**COMUNICACIÓN
ACTO ADMINISTRATIVO**

Referencia: Expediente: LAV0046-00-2023

Asunto: Comunicación Auto No. 5433 del 16 de julio de 2024

“Por el cual se resuelve los recursos de reposición interpuestos contra el Auto 2714 del 26 de abril de 2024”

Figura 4. Vía Nacional R-65.

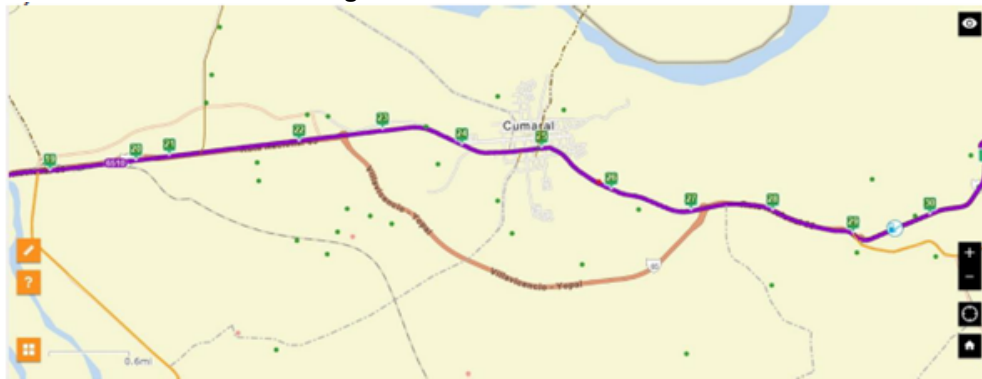
Dicha variante modifica el trazado de la Ruta 65, desde la abscisa PR22+530 hasta la PR27+156, excluyendo el paso por el casco urbano de Cumaral que tiene las abscisas entre el PR24+522 y PR25+600 de la Ruta 65, como se presenta en la siguiente Figura (...).”

A partir de lo anterior, se reitera lo siguiente: “De lo anterior, se concluyó: la vía descrita denominada “V1” dentro del EIA, empleada como límite del área de influencia física, corresponde a la variante Cumaral – Restrepo, ubicada entre las abscisas K20+000 y K25+000 (...), lo cual difiere de la respuesta dada por el Recurrente, debido a que se hace referencia al uso de la “vía nacional R-65” (...), la cual no hace parte del área de influencia del Proyecto, por lo tanto, se generan dudas respecto de lo inicialmente descrito y lo ahora indicado, conllevando a aumentar la incertidumbre sobre la posibilidad de la generación de situaciones de conflictividad social asociadas a su uso, las cuales, debieron considerarse en el análisis de lo solicitado.”

Figura 7 Ejemplos incumplimiento de la unidad mínima cartografiable.

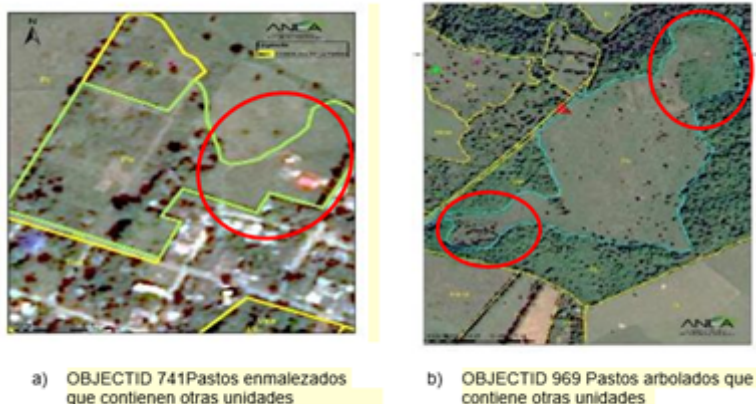
fondo respecto al mapa de coberturas, pues el mismo carece de integralidad, consistencia y coherencia en el 60,65% del área de influencia, repercutiendo directamente en la zonificación ambiental y de manejo.

Figura 12. Inconsistencias en cuerpos de agua y base cartográfica

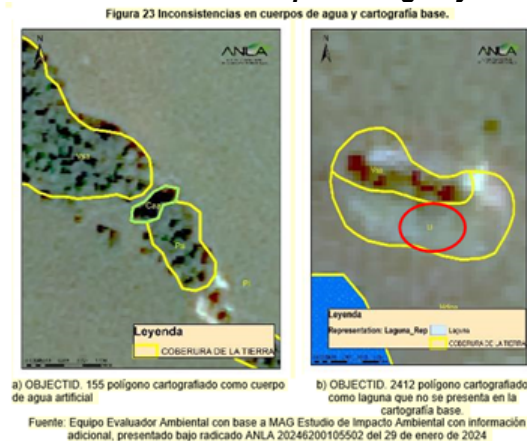
Con relación a los cuerpos de agua, si bien el Recurrente efectuó ajustes, que no se están desconociendo, aún se encontraron inconsistencias, que fueron señaladas en el concepto técnico 2554 del 26 de abril de 2024, por lo tanto, se destaca que, aunque el Recurrente afirma “estos cuerpos de agua se consolidaron en la base cartográfica en las siguientes capas: Jaguey_R, Laguna y Otros_Cuerpos_Agua”, existen inconsistencias entre la base cartográfica y los cuerpos de agua, tal y como se presenta en la siguiente figura:
